Opinia Nr 006339

Wyników przeprowadzonych oględzin - ekspertyzy urządzeń grzewczo-kominowych

w budynku przy ul. Wrocławskiej nr 123/15 w Dabrowie
dotycząca urządzeń grzewczo-kominowych używanych przez
B.O.K. Szacowno-Zdolaj

SZKIC ORIENTACYJNY

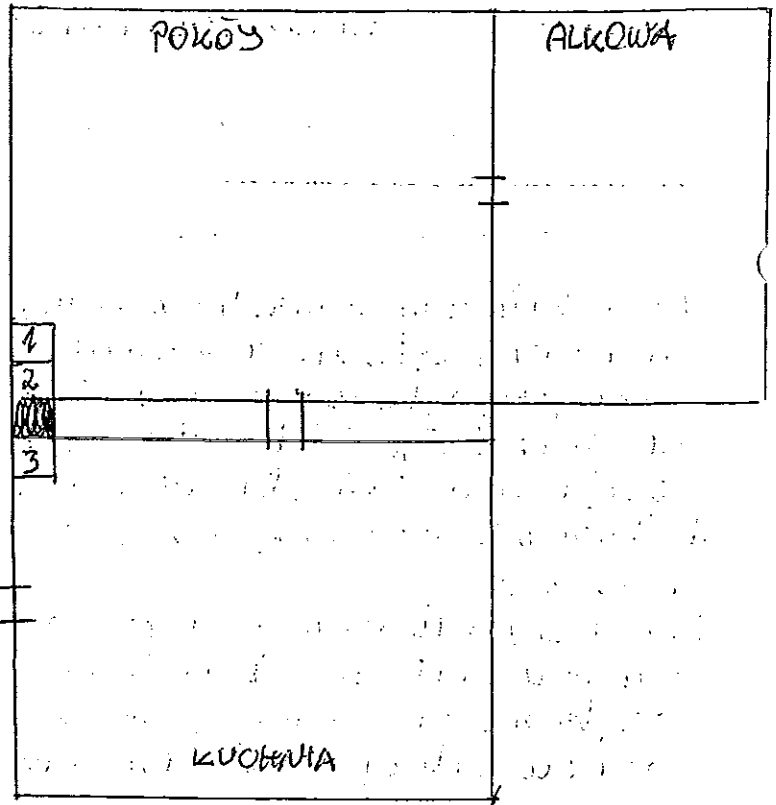
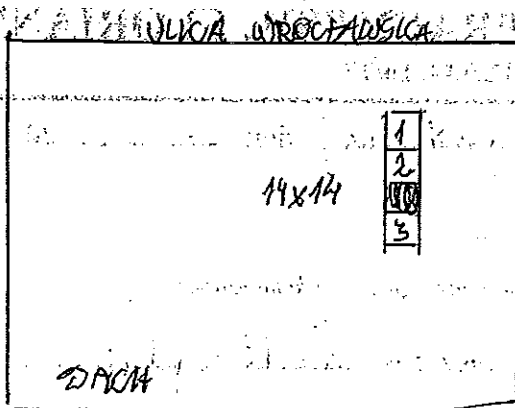
1. Piec kuchenny prawidłowo podłączony do przewodu nr 3. Piec pokojowy przetranszkuje do przewodu nr 2 lub po likwidacji przetranszkuje piec przewód kominowy nr 3 przeznaczając do podłączenia piec CO na opał stały lub kotła gazowego CO z zamkniętą kominą. Łącząc powietrze dla kotła gazowego wykonać z boku budynku.
2. Wentylację mechaniczną, w kuchni wykonać bez obciążających przepisów.
3. Dla prawidłowego funkcjonowania urządzeń kominowych zapewnić należy przepływ powietrza z zewnątrz poprzez urządzenia nawiewne. W przypadku pieca CO na opał stały wykonać należy wentylację mechaniczną.
